CTP Architectes 2021 Ordre des Architectes LR° S01312				PV		
COMPTE RENDU PV N° 21						
Date de la visite :			Lundi 07/02/2022	21		
P1	Maître d'ouvrage : PALAVAS-LES-FLOTS			IND.00		
Adresse : 16 Boulevard Maréchal Joffre 34250 PALAVAS-LES-FLOTS						
Opération : ELEVATION DE LA CAPITAINERIE Adresse : Port de plaisance de Palavas-les-Flots Marché n° : 21POR06						
Maîtrise d'Ouvrage :		MAIL	TELEPHONE			
Représenté par,	Mr Gabaudan	dga@palavaslesflots.com	06 79 54 65 60	22		
	Mr Jeanjean	portdepalavas@palavaslesflots.com	06 09 08 29 89		pré	
	Mme Olivier	audrey.olivier@palavaslesflots.com	06 43 49 95 04		pré	
Architecte :	Mr Cascales	cascales@architectes.org	06 09 71 23 25	CONVOCACTION		
	Coordonnateur SPS : Mr Angilella	jma@jmatec.fr	06 06 49 69 19		abs	
Coordinateur SSI :	SO					
Bureau de Contrôle :	Mr Dadone	clement.dadone@btp-consultants.fr	06 46 70 77 47	abs		
LOT	INTERVENANT	ENTREPRISE	MAIL	TELEPHONE	ETAT	Abs* n

COMPTE RENDU PV N° 21

TRAVAUX Semaine n°12 :

du 31/01 au 04 février 2022 / Semaine n°05-2022

A	► DOCUMENTS ANNEXES
A1	Plan n°50 Ind B [R+2]
A2	
A3

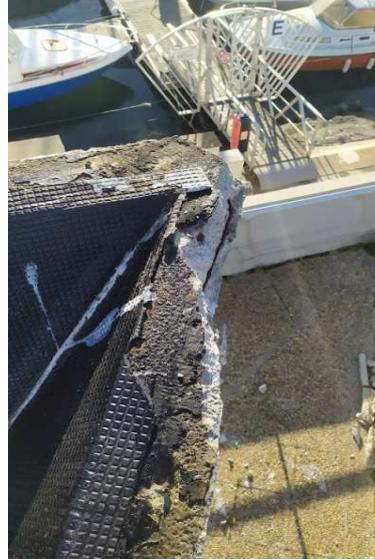
01	► INSTALLATION CHANTIER :	CODE ACCES :	3480
02	► MOA :		
03	> DET/OPC : Mise à jour PLAN R+2 / cf. annexe A1		
04	> DET : Modification du CCTP Lot 12 pour relecture avant communication		
05	Prévoir structure primaire pour panneaux photovoltaïques [HEB / dé béton]		
06	► CT / BTP Consultant :		
07	> Avis suspendu sur FDV n°5		
08	> Avis suspendu sur FED n°15		
09	Demande d'avis sur PLAN R+2 modifié + GT (Cf. plan n° 52 ind C en annexe)		
10	► CSPS		
11
